3F 会議室A 天井高さ変更 検討資料

2. 断面比較

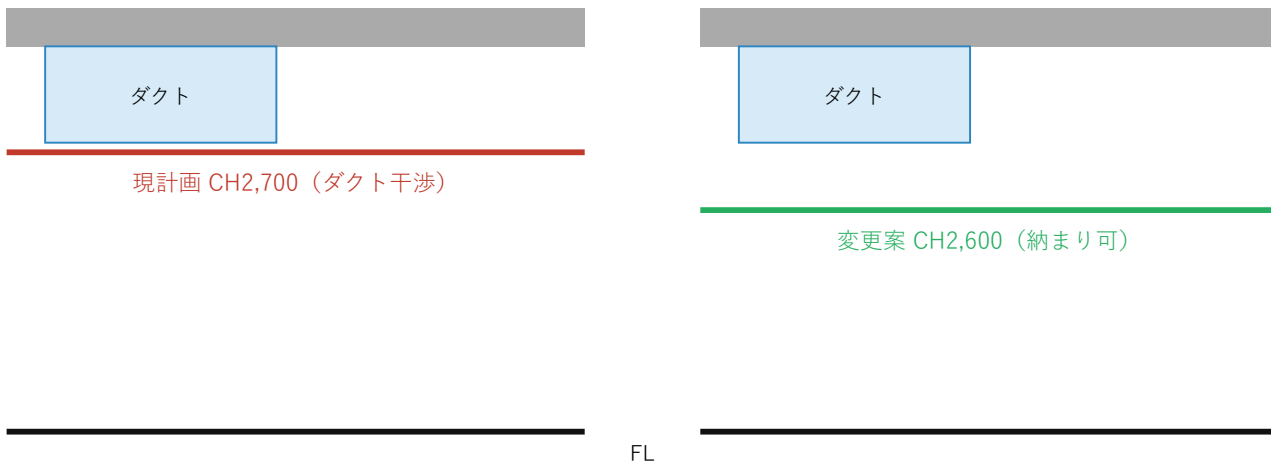
対象	3F 会議室A (X1~X3 / Y1~Y2)
変更内容	天井高さ CH2,700 → CH2,600
理由	天井内の空調ダクト・ケーブルラックの納まり確保（梁下有効寸法の不足）
影響	天井下地（東邦内装）、照明器具配置（三光電設）、吹出口位置（富士空調）
